**PREVOST**

**INFORMATION  
DE  
MAINTENANCE**

Im98-38

<b>DATE :</b> Septembre 1998	<b>SECTION :</b> 13
<b>SUJET :</b> Retrait des bouchons des chambres de freins à disque

**Figure 1:** Emplacement des bouchons de caoutchouc sur les chambres de freins à disque.

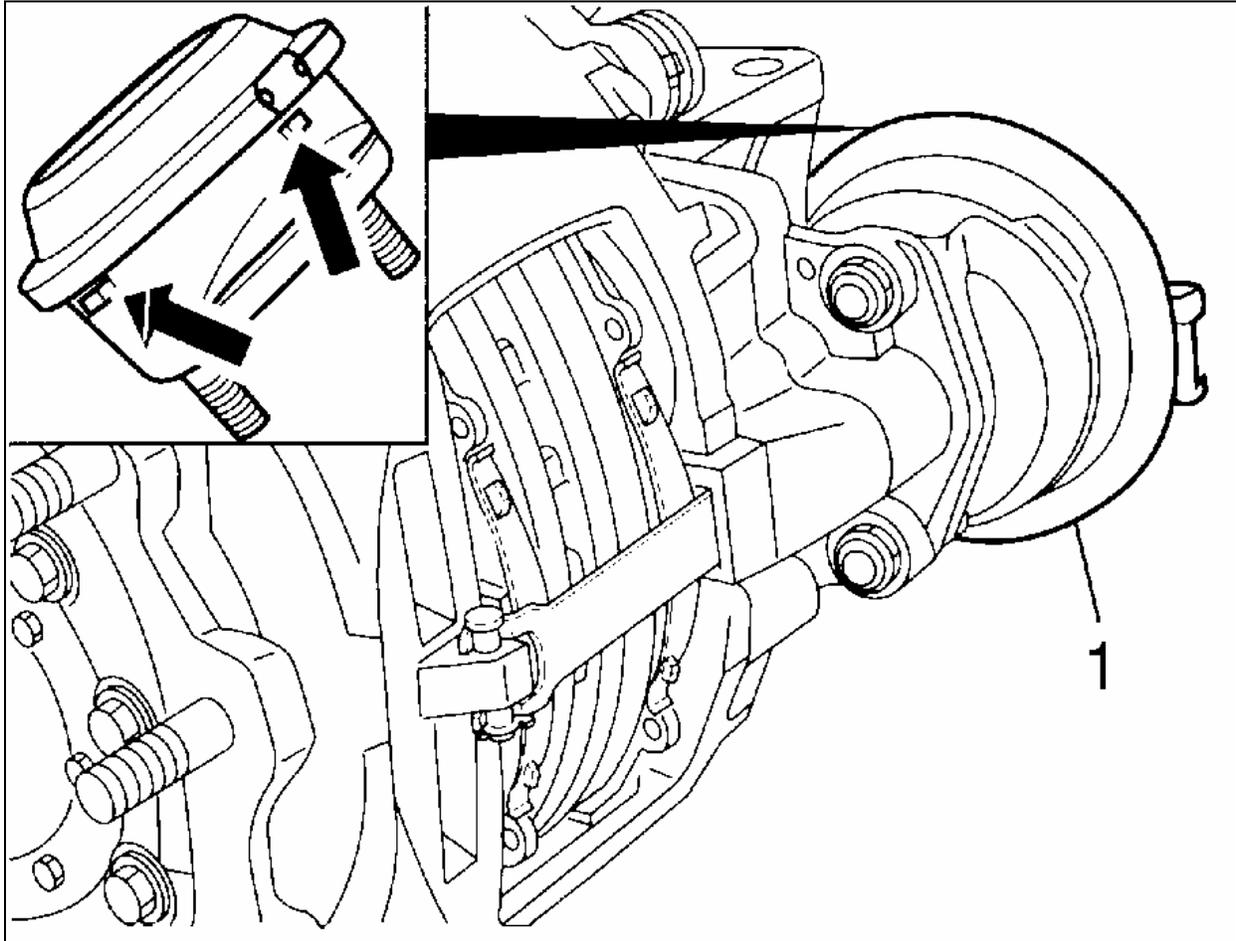
Sur les chambres des freins à disque situés au niveau de l'essieu moteur, il faut retirer un bouchon de caoutchouc afin d'assurer la vidange de la chambre secondaire.

2. Localiser les chambres des freins à disque situés au niveau de l'essieu moteur (voir figure 1);
3. À l'aide d'un tournevis plat, enlever le plus bas des bouchons de caoutchouc situés sur les chambres des freins à disque (voir l'encadré de la figure 1). Procéder de chaque côté du véhicule, mais uniquement au niveau de l'essieu moteur;
4. Redescendre le véhicule.
